Piano di Eliminazione delle Barriere Architettoniche

F02 CENTRO CINEMA LINO VENTURA

Criticità rilevate Centro Cinema Lino Ventura

Sopralluogo in data 7 maggio 2024

003

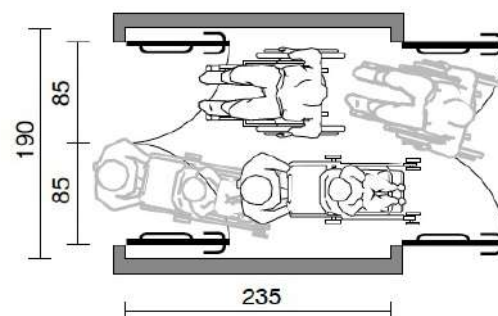
La bussola è realizzata con una profondità insufficiente a consentire il passaggio di una persona in carrozzina in autonomia.

Spazio ridotto e difficoltà di ruotare con una carrozzina.

La larghezza del corridoio e del passaggio deve essere tale da garantire il facile accesso alle unità ambientali da esso servite e in punti non eccessivamente distanti tra loro essere tale da consentire l'inversione di direzione ad una persona su sedia a ruote.

La distanza fra le porte poste in successione e con lo stesso senso di apertura dovrà essere conseguente all'ingombro di apertura dell'anta aumentato di uno spazio minimo di cm. 150 così da consentire un'agile manovra della persona in carrozzina anche quando, soprattutto in ambienti pubblici, avviene il passaggio di più persone. (v. esempio)

004

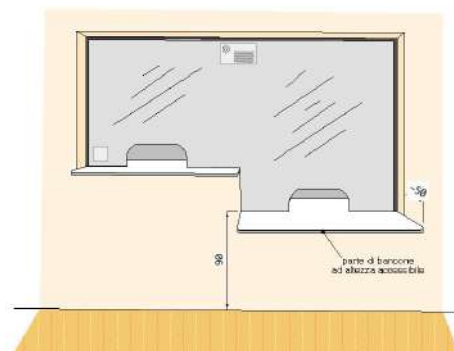
Bancone sportello pubblico:
inadeguato (WAYFINDING)

Riposizionamento del piano del bancone ad altezza di cm 90 dal pavimento.

Il piano avrà sporgenza di circa cm 50 dalla parete divisoria e sarà privo di parti taglienti e spigoli vivi.

Realizzare una reception che consenta l'accostamento delle persone in carrozzina.

005

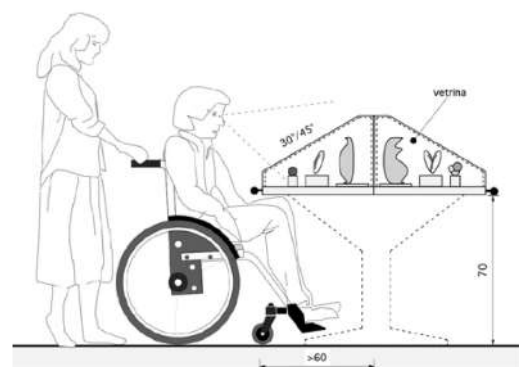
Le didascalie non sono leggibili per tipologia e collocazione, non sono fruibili gli oggetti per riprodurre suoni e video, sarebbero da porre ad altezza conforme, dotati di didascalie o, nel caso di persone ipovedenti e cieche con possibilità di esplorazione tattile.

Espositori fruibili con difficoltà

Gli espositori, perché siano facilmente fruibili, devono prevedere una nicchia sottostante di almeno 70 cm da terra.

Qualora fossero previsti dei pannelli verticali, l'altezza che garantisce la visione per i pannelli a parete va dalla quota di 110 cm dal pavimento a 170 cm circa. Nella fascia alta si raccomanda di posizionare titoli e sottotitoli, con carattere di maggiori dimensioni.

Le didascalie possono essere posizionate ad un'altezza di circa 140-150 cm da terra in modo da garantire la leggibilità anche per persone in sedia a rotelle.

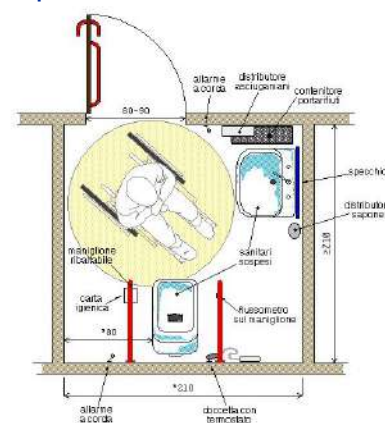
bagno accessibile: assenza

Realizzazione ex novo di un servizio igienico a norma del D.M. 236/89. Il locale igienico dovrà essere attrezzato con: tazza wc e accessori annessi, lavabo, specchio, corrimani, maniglioni, ecc. Lo spazio libero necessario all'accostamento e al trasferimento laterale dalla sedia a ruote alla tazza wc dovrà essere di minimo 100 cm misurati dall'asse del sanitario. Si dovrà garantire: da un lato lo spazio adeguato per l'avvicinamento e la rotazione di una sedia a ruote, dall'altro una distanza tale da consentire a chi usa il wc un agevole appiglio ai corrimani posti sulla parete laterale (l'asse della tazza dovrà distare 40 cm dalla parete laterale o dal corrimano o maniglione di appoggio). La distanza fra il bordo anteriore della tazza e la parete posteriore dovrà essere di 75-80 cm. Il maniglione a lato della tazza sarà posizionato ad un'altezza di cm 80 dal piano di calpestio. L'altezza del piano superiore della tazza, preferibilmente sospesa, dovrà essere di 40-45 cm dal pavimento. Il wc sarà corredato di tutti gli accessori necessari posti in modo da renderne l'uso agevole ed immediato anche rimanendo seduti sulla tazza. Il campanello di allarme, a corda, avrà il terminale posizionato ad un'altezza compresa tra cm 60 e cm 120 dal pavimento. Il pulsante di scarico sarà a fianco della tazza ad altezza di cm 60-70 dal pavimento, si azionerà con una lieve pressione ed avrà dimensioni e colorazione adeguate a consentirne un facile utilizzo. Nelle vicinanze, e comunque alla stessa altezza sarà posto il porta carta igienica. Il miscelatore termostatico completo di flessibile e doccetta a pulsante con funzione di bidet avrà erogazione dell'acqua a temperatura controllata automaticamente e la doccetta sarà fissata a muro ad un'altezza compresa tra cm 50 e cm 70 dal pavimento e comunque posizionata in modo che la persona seduta sulla tazza la possa raggiungere senza dover compiere torsioni del busto. Il lavabo, di tipo "a mensola", dovrà essere posto in opera considerando lo spazio necessario all'accostamento frontale della sedia a ruote (spazio antistante minimo di 80 cm misurati dal bordo anteriore del lavabo con piano superiore del lavabo ad un'altezza di 80 cm dal pavimento). Le tubazioni di adduzione e di scarico non dovranno creare ingombro ulteriore sotto al lavabo. La rubinetteria avrà preferibilmente comandi a leva. Il lavabo sarà corredato di distributore di asciugamani in carta e distributore di sapone fissati alla parete in prossimità del lavabo ad un'altezza compresa tra 100 e 140 cm dal pavimento. Lo specchio verrà posizionato sopra al lavabo ad un'altezza non superiore a cm 90 dal pavimento.

Sostituire il servizio igienico esistente con uno effettivamente accessibile.

008

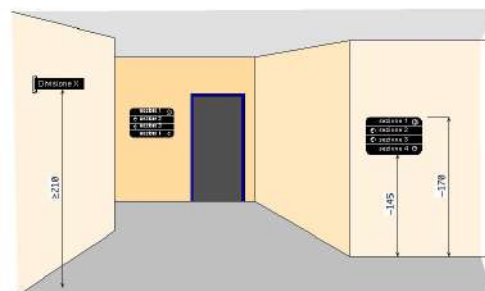
Segnaletica informativa e di orientamento assente

Inserimento di segnaletica informativa e di orientamento. I cartelli di segnalazione all'interno di un edificio saranno posti preferibilmente tutti alla medesima altezza, compresa tra cm 145 e 170 dal piano di calpestio, e saranno caratterizzati dalla stessa logica di utilizzo. Nel caso in cui il cartello sporga a bandiera, ortogonalmente al flusso pedonale, dovrà essere posto ad un'altezza non inferiore a cm 210 da terra. Tra i caratteri utilizzati (preferibilmente di dimensione non inferiore ai 25 mm e in stampatello minuscolo) e lo sfondo dovrà esserci un buon contrasto cromatico ottenuto ponendo testi scuri su fondo chiaro (nero, verde, blu su bianco; nero, rosso su giallo).

Inserire una segnaletica di individuazione comprensibile da tutti.

010

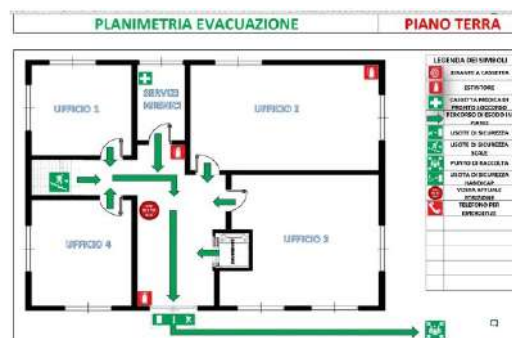
Segnaletica di emergenza non leggibile

La segnaletica per essere efficace deve dare un messaggio rapido e facilmente interpretabile; per raggiungere questo scopo occorre osservare alcune semplici regole:
